PROGETTISTA		COMMESSA NQ/R23350	CODICE TECNICO -
	LOCALITÀ	ALTO TIRRENO		REL-VDO-E-11016
	PROGETTO	FSRU Alto Tirreno e Collegamento alla Rete Nazionale Gasdotti		Fg. 1 di 12

ISTANZA PER IL RILASCIO DELL'AUTORIZZAZIONE ALLA COSTRUZIONE E ALL'ESERCIZIO DELL'OPERA FSRU ALTO TIRRENO E COLLEGAMENTO ALLA RETE NAZIONALE GASDOTTI

RICHIESTA DI INTEGRAZIONI

**REGIONE LIGURIA
Settore Assetto del Territorio
(Rif. Prot-2023-1200211 del 25.08.2023)**

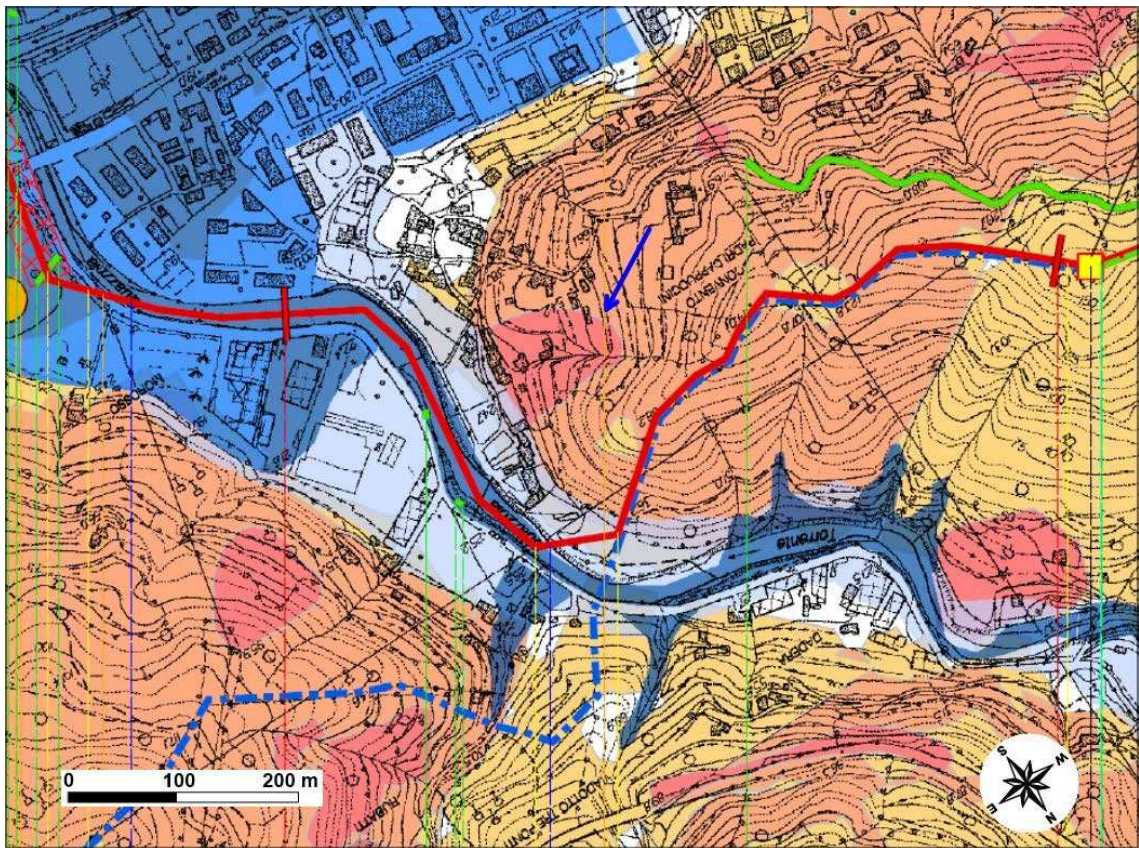
- 1) *aree classificate (alveo attuale, fascia di riassetto fluviale, fasce di inondabilità, aree a diversa suscettività al dissesto, aree speciali) dai Piani di Bacino;*
- 2) *fasce di rispetto di 100 [m] da corpi o cigli di frana e da aree speciali, secondo quanto previsto dall'art. 16-ter (misure di attenzione per la prevenzione del rischio idrogeologico) delle Norme di Attuazione dei Piani di Bacino;*
- 3) *interventi di mitigazione del rischio idrogeologico previsti nei Piani di Bacino;*
- 4) *reticolo idrografico regionale adottato con D.G.R. 507/2019.*

La scheda riguarda un'area P3 che non interferisce direttamente con il tracciato di progetto ma che è situata, in prossimità del **KP 0,830**, ad una distanza minore di 100 m dal tracciato stesso (art. 16 ter della Normativa del Piano di bacino del torrente Quiliano). L'area si trova nel versante occidentale della dorsale ad andamento circa E-O che separa la valle del torrente Quiliano da quella del suo affluente torrente Quazzola, nel comune di Quiliano. La distanza minima dal tracciato di progetto è pari a circa 60 m.

Le condizioni attuali (assenza di indizi di movimento, presenza di edifici, coltivazioni di vario tipo) suggeriscono che sia ragionevole stimare come stabilizzato l'accumulo di frana, in accordo con la cartografia regionale.

Anche la morfologia dell'ampio settore di versante compreso tra la linea di progetto e il coronamento della frana (terrazzamenti regolari coltivati a vigneto nella parte inferiore, sostanziale conservazione di vecchi terrazzamenti abbandonati nella parte superiore del pendio) indicano che non vi sono indizi di un arretramento verso monte della frana. Inoltre, il metanodotto esistente, che percorre il crinale parallelamente al tracciato di progetto, non ha mai subito deformazioni significative, tali da comportare interventi di monitoraggio geotecnico.

Si può pertanto concludere che l'intervento sia compatibile con le condizioni geologico-geomorfologiche rilevate.

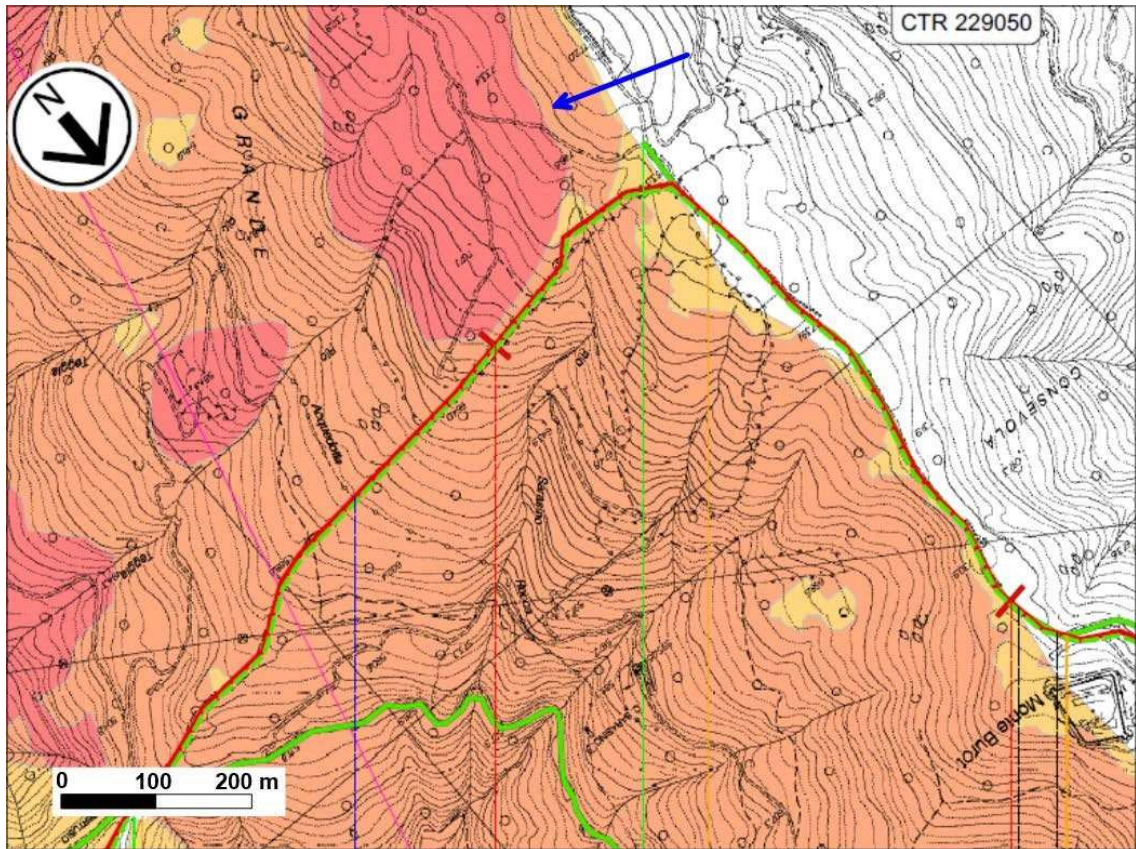
La scheda riguarda un'area P3 che non interferisce direttamente con il tracciato di progetto ma che è situata, in prossimità del **KP 7,670**, ad una distanza minore di 100 m dal tracciato stesso (art. 16 ter della Normativa del Piano di bacino del torrente Quiliano). L'area è situata nella parte sommitale del versante orientale della dorsale Monte Burot – Monte Baraccone, nel Comune di Quiliano.

L'assenza di indizi morfologici di movimenti attuali, il probabile rimodellamento di forme legate all'evento principale, confermano che il corpo di frana è in stato quiescente. Inoltre, il metanodotto esistente, che percorre il fianco della frana parallelamente al

tracciato di progetto, non ha mai subito deformazioni significative, tali da comportare interventi di monitoraggio geotecnico.

Un'espansione del corpo di frana, in direzione normale al fianco settentrionale, caratterizzato da pendenze molto basse, intorno a 10°-12°, fino ad interessare il tracciato del metanodotto, implicherebbe movimenti gravitativi in direzione circa parallela alle linee di livello, condizione difficilmente realistica.

L'intervento appare pertanto compatibile con le condizioni geologico-geomorfologiche rilevate.
